Avis de l'autorité administrative compétente en matière d'environnement
au titre des articles L.122-1 et suivants du code de l'environnement

Parc éolien « de Chappes et Remaucourt »

Communes de Chappes et de Remaucourt
Département des Ardennes

Plan extrait de l'étude d'impact

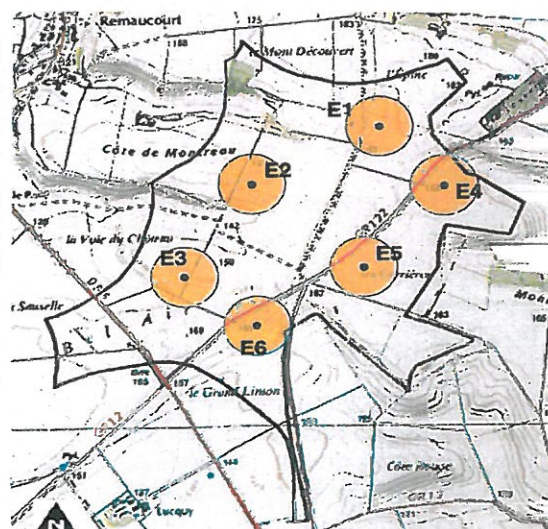
Aucune simulation par photomontage ou autre moyen ne traite de l'effet de surplomb ; son impact risque d'être sous-évalué. L'analyse du risque d'effet d'écrasement par les éoliennes E2 et E3 du village de Remaucourt, niché dans un repli, et par les éoliennes E1 et E4 du village de Chappes est insuffisante.
